知多火力発電所 7，8 号機建設計画
環境影響評価準備書

補 足 説 明 資 料

令和 7 年 5 月

株式会社 J E R A

図 6-1 緑化計画の概要

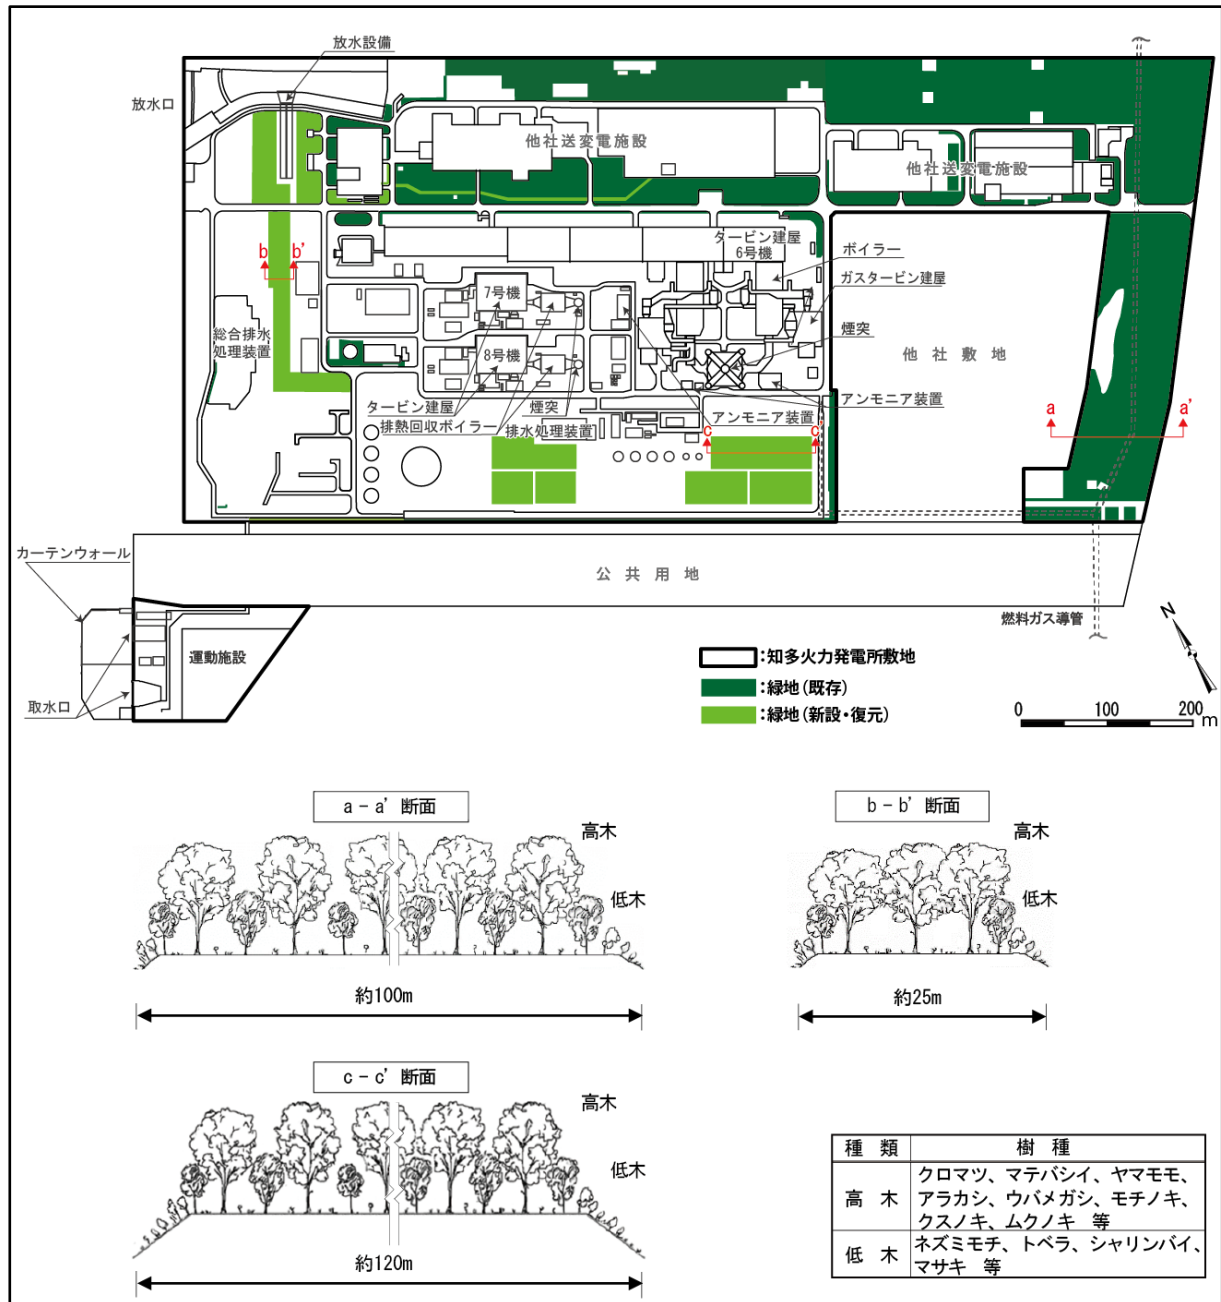
陸域工事の発生土のうち 8 万 m³ が新設される南側緑地の盛土に使われる計画ですが、盛土の高さはどれくらいでしょうか？また、伐採・廃止・掘削される西側緑地の表土は分けて保全され、新設される緑地の表土に利用する計画でしょうか？

盛土の新設緑地の植栽計画の詳細が不明ですが、植栽樹種は第 2.2-16 図の図中に記載されている樹種と同じでしょうか？また、a-a'、b-b' と同様の断面となる計画でしょうか？p830 の 10.1.3 動物／1.重要な種及び注目すべき生息地（海域に生息するものを除く）／（2）予測及び評価の結果／a.(a)環境保全措置に、「新たに整備する緑地は、高木と低木の階層構造とすることにより、動物の生息基盤の創出を図る」「緑地の樹種の選定に当たっては、周辺環境に適合した郷土種（クロマツ、アラカシ、ウバメガシ等）、野鳥の食餌木（ヤマモモ、シャリンバイ、マサキ等）を採用し、動物の生息環境の創出を図る」と記載されていますので、他と同様の構造と樹種構成であろうと想像していますが、南側緑地はまとまった面積になりますので、できましたら評価書では断面図と植栽樹種を記載してください。

南側緑地の盛土高さは現在計画検討中です。既設西側緑地の表土（客土）は他の掘削土等と分別することが困難なため再利用とはせず、新たな客土にて緑化マウンド形成を行う計画としております。

新設緑地の植生計画については、図 6-1 のとおり断面図及び植栽樹種を追加し評価書に記載します。

図 11-1 取放水設備の配置図及び概念図

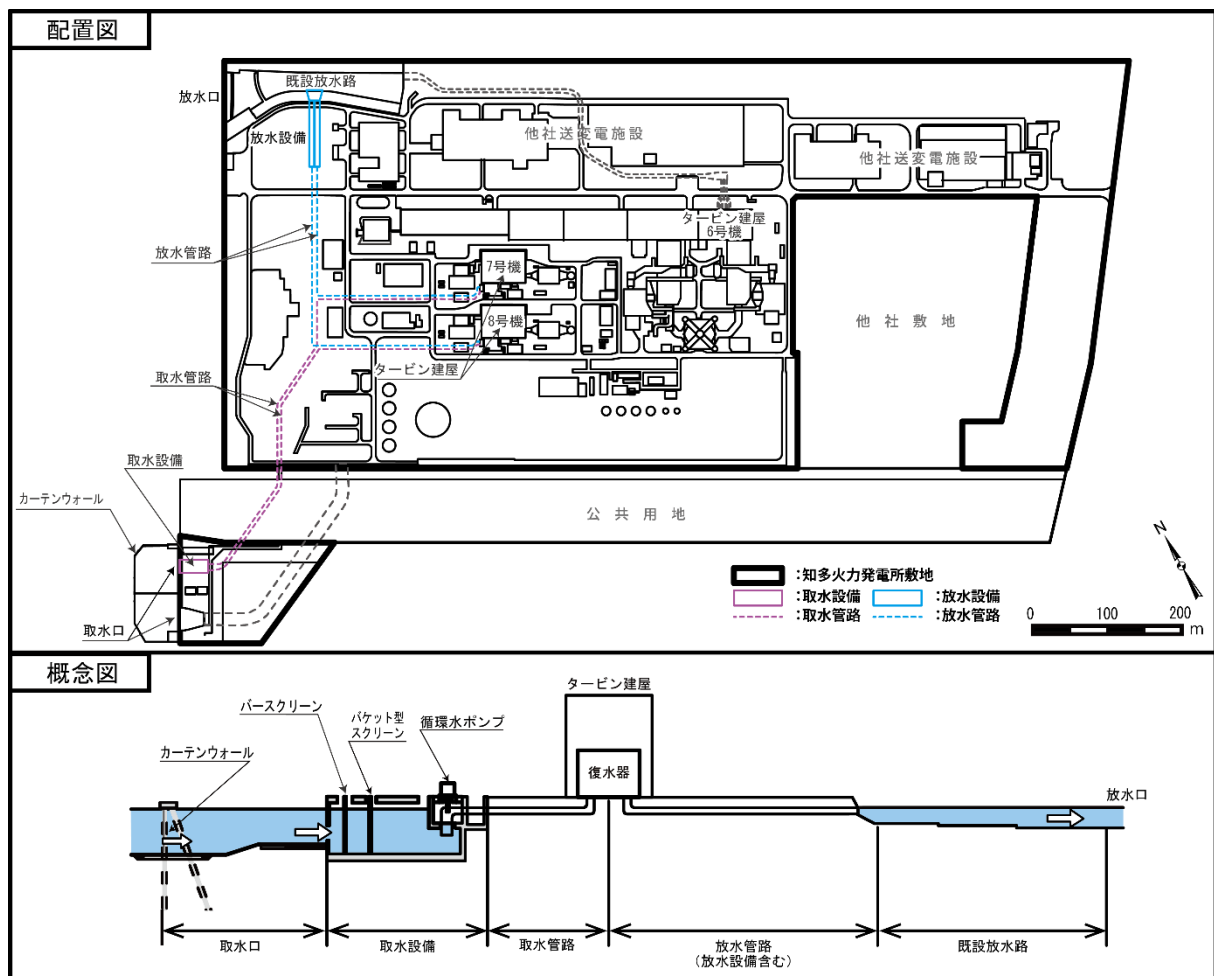
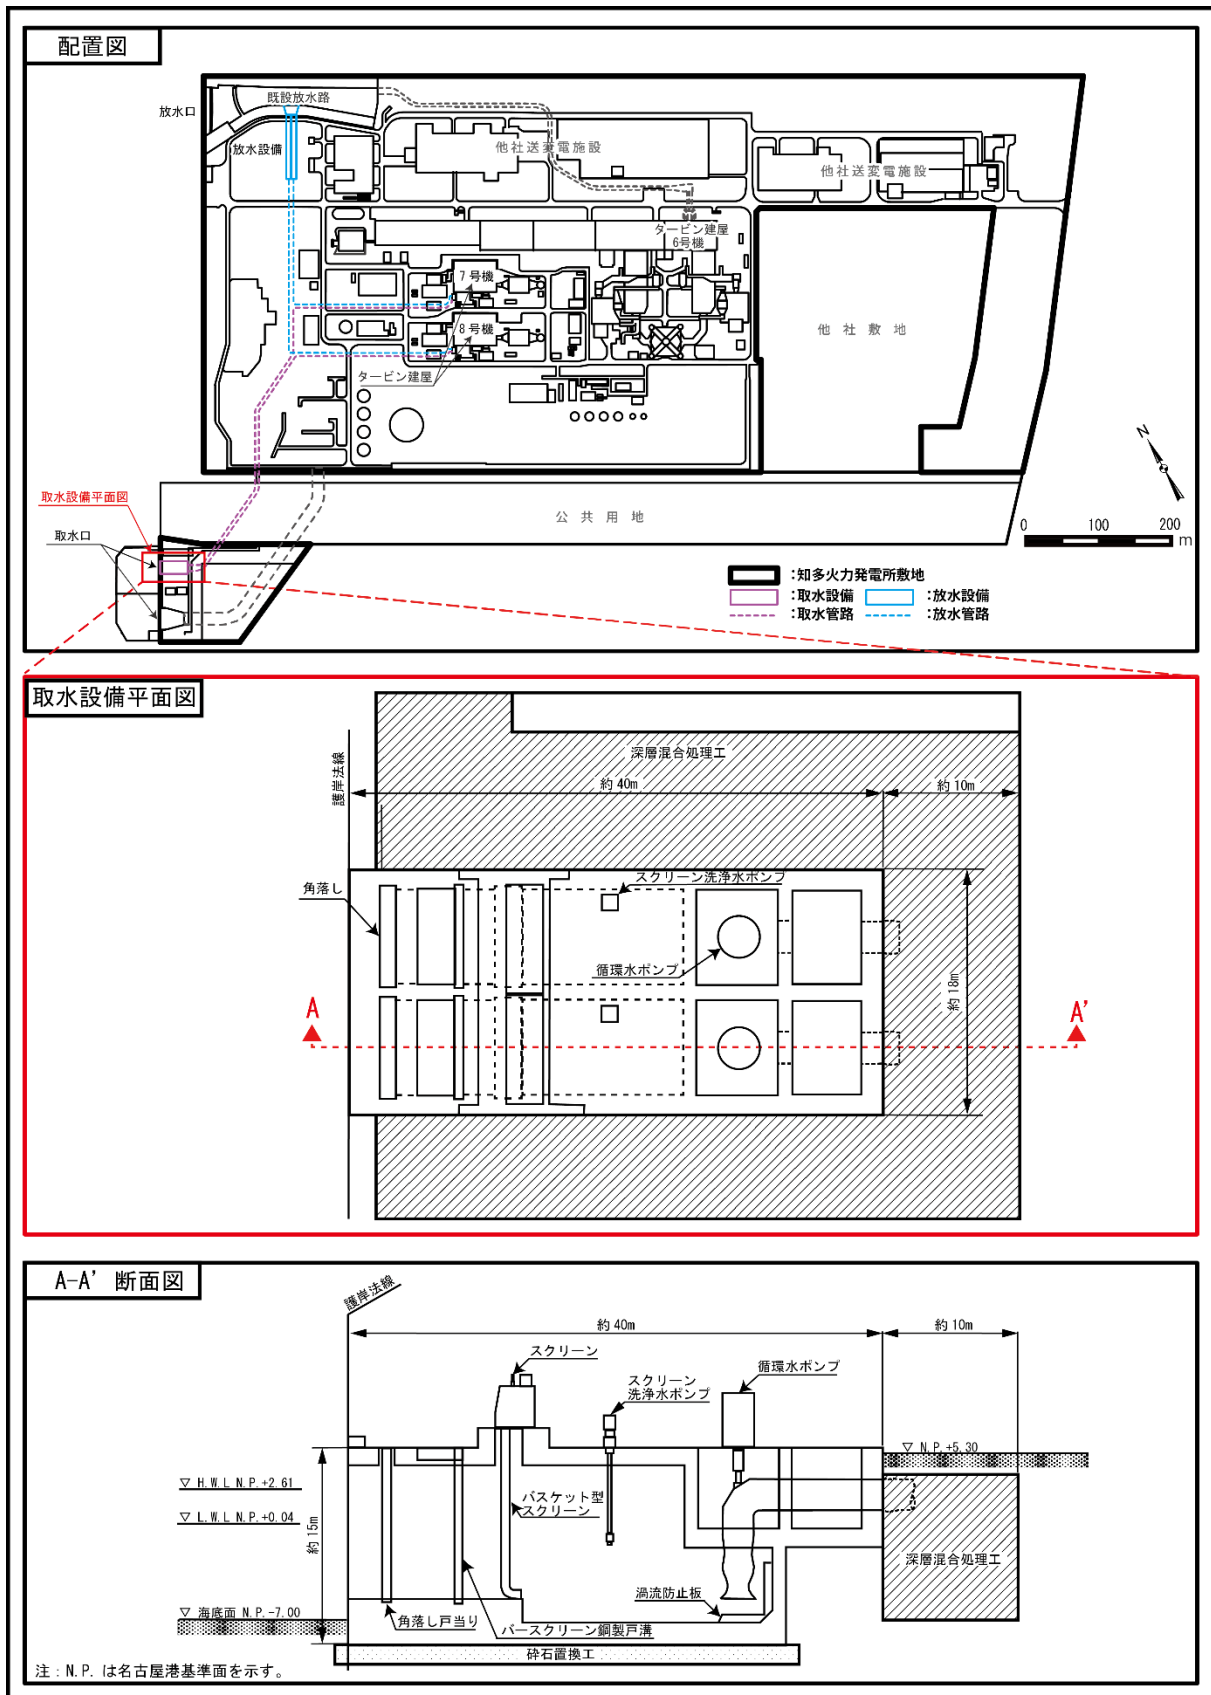
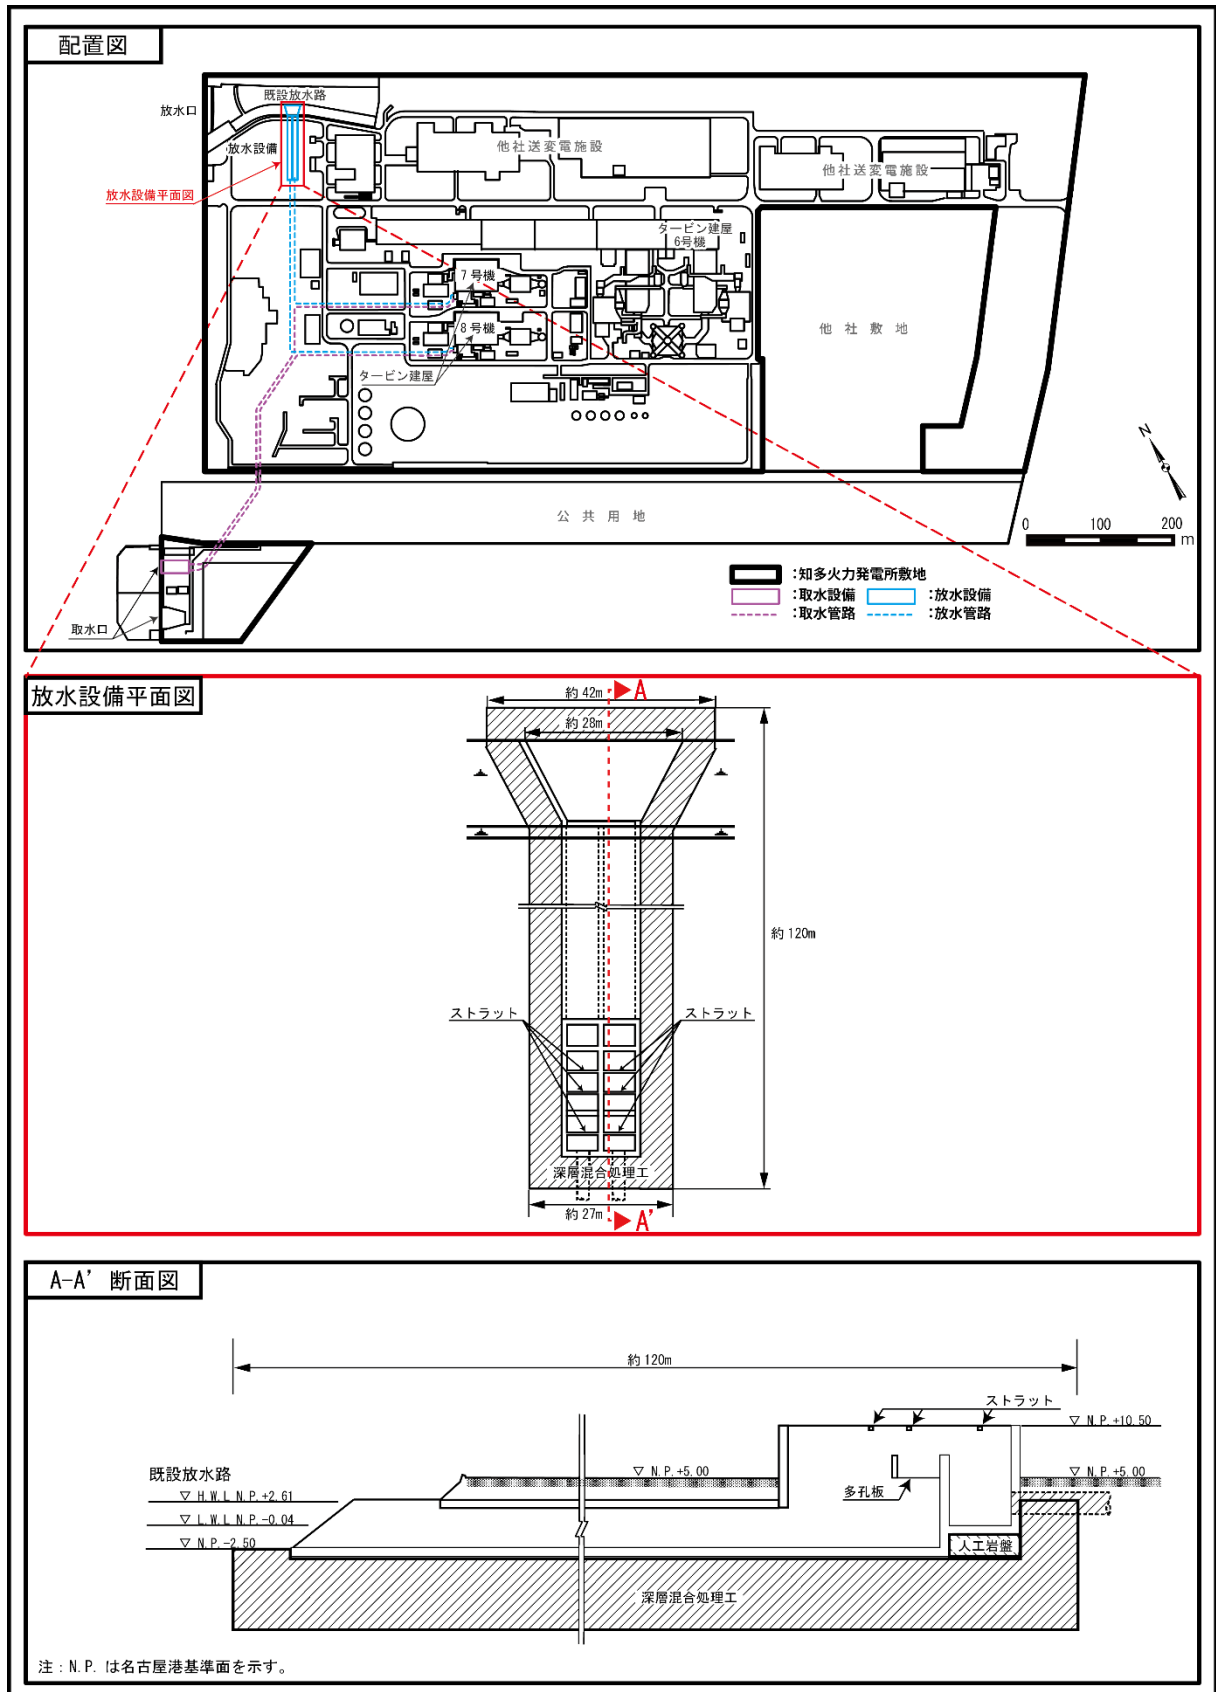
図面上では取水路と放水路が繋がっているように見えます。おそらく図面の縮尺の関係でそのように見えるのだと思いますが、この付近の取放水路の構造や、海水の流れがどのようなになっているのか等、詳しい図面や説明をお願いします。

取放水設備の配置図において、取水路と放水路の色を変えて図 11-1～図 11-2 のとおり明確化し、評価書に反映いたします。

図 20-1 海域の水質・底質調査位置及び環境基準の水質類型

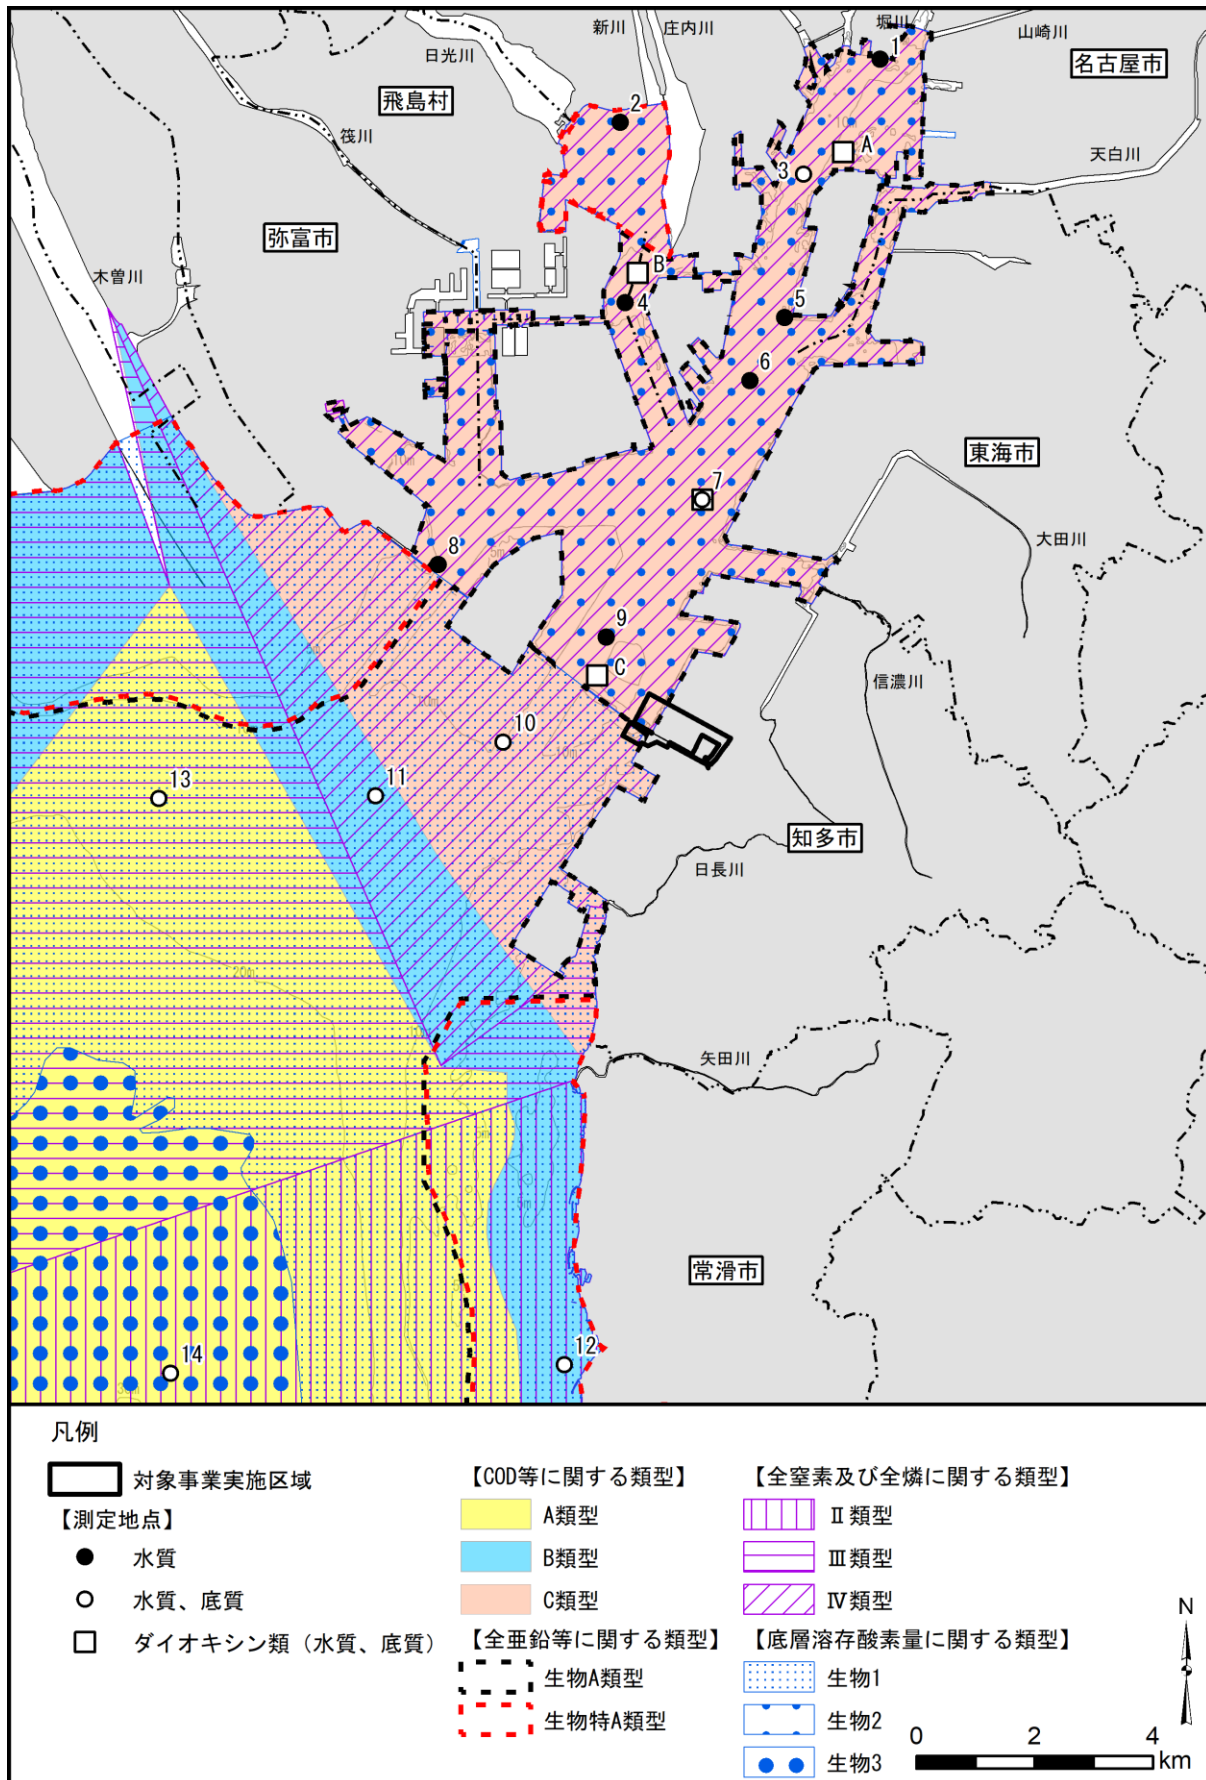
2022 年 12 月に、新たな環境基準として底層 DO が伊勢湾を対象に水域類型指定されました（名古屋港内が 3.0mg/L 以上、港外が 4.0 mg/L 以上）。本アセスにおいてはそれ以前の水環境基準の体系に基づいて調査や予測評価がされていますので、本アセスにおける水の汚れや富栄養化に関する予測に底層 DO を加える必要は必ずしもないと思います。ただし、最新の情報として、例えば p.79 の図に、底層 DO の類型指定の図（あるいはその情報を言葉として）を加えてください。さらに、アセスの事後調査（環境監視調査？）として底層 DO を調査項目に加えることも検討されてはいかがでしょうか。

「第 3.1-16 図 海域の水質・底質調査位置及び環境基準の水域類型」（準備書 P79）に底層 DO に関する環境基準の水域類型（底層溶存酸素量に関する類型）を追加した図は、図 20-1 のとおりであり、評価書に反映いたします。また、「第 3.2-10 図 水質汚濁に係る環境基準の類型指定状況」（準備書 P199）にも、底層 DO に関する環境基準の水域類型の情報を追加し、評価書に反映いたします。

図 30-1 月降水日数と上層風（地上高200m）欠測率

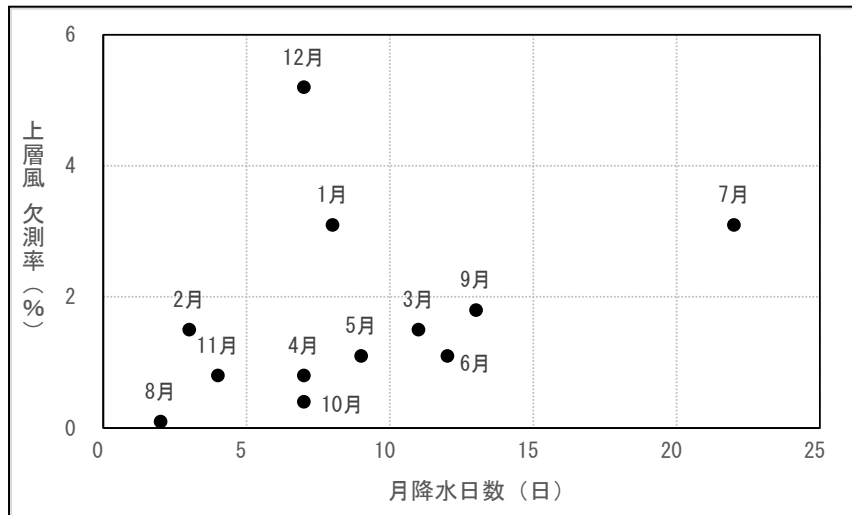
ドップラーライダーによる上層風観測の欠測率をみると、高度 80m よりも高度 200m の欠測率が高く、季節別には高度 200m 冬季の欠測率が全日で 3.3%となっています。冬季の夜間はさらに大きく 4.2%となっています。この冬季の欠測率の高さの原因はどのように考えられますか？

また、月降水日数と上層風（地上高 200m）欠測率は図 30-1 のとおりであり、欠測率と降水日数との関係は、概ね比例関係となっていますが、12 月と 1 月は降水日数が少ないにもかかわらず欠測率が高くなりました。

図 42-1 建物ダウンウォッシュ発生時における最大着地濃度地点

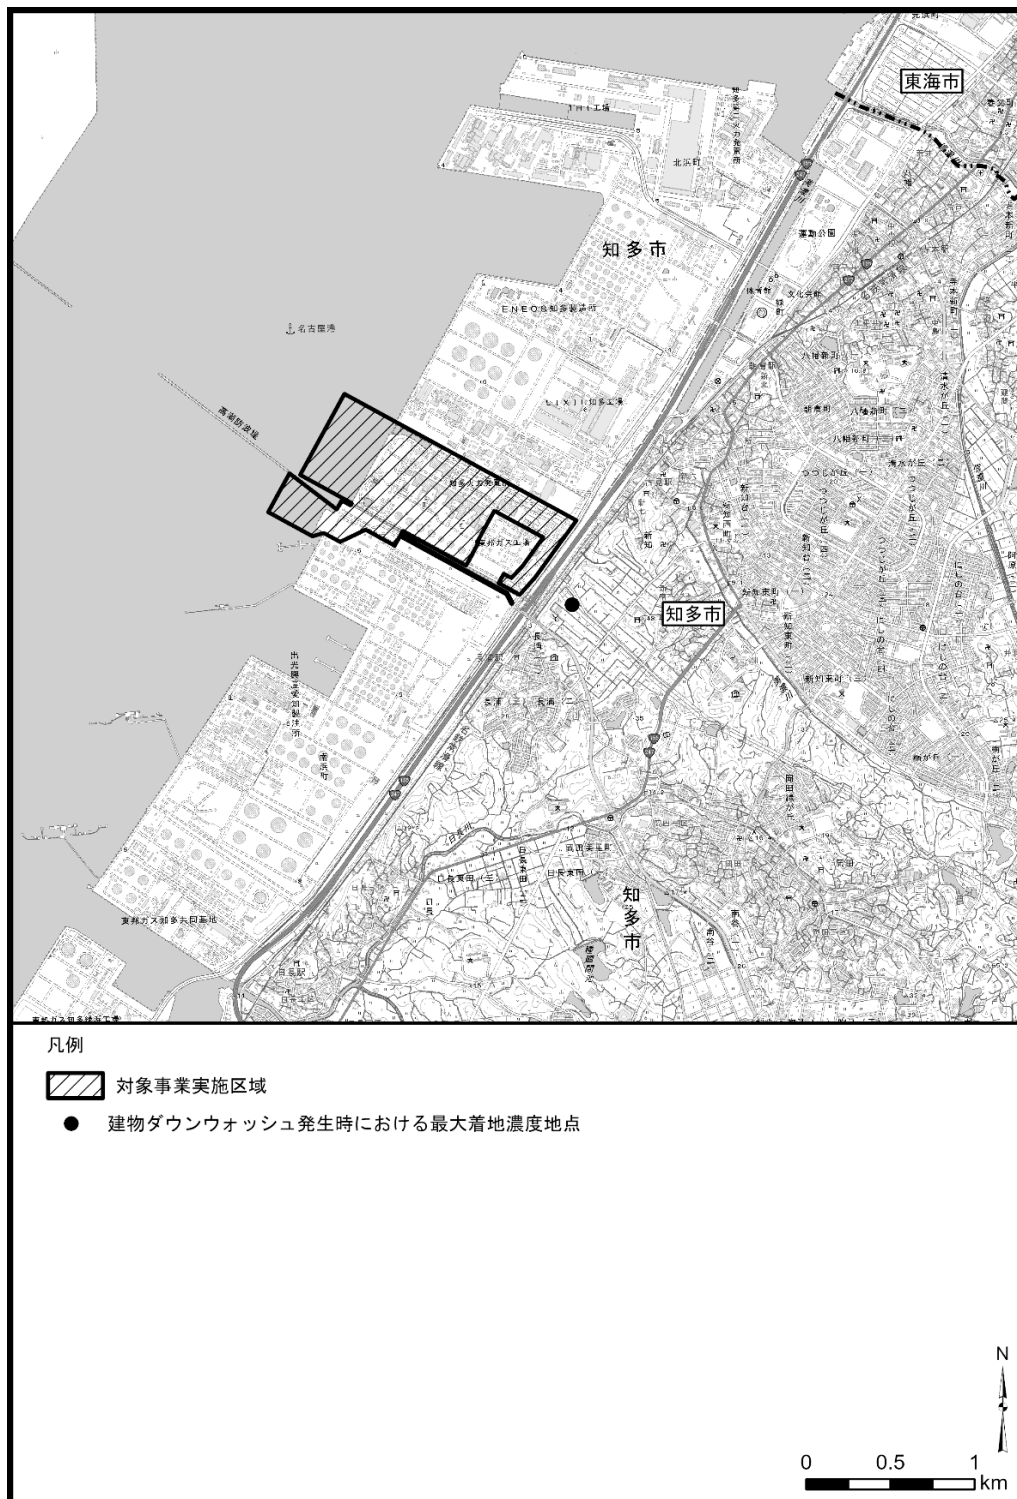
建物ダウンウォッシュの最大着地濃度がどこに出現したか地図で示してください。

建物ダウンウォッシュ発生時における最大着地濃度地点は、図 42-1 のとおりです。
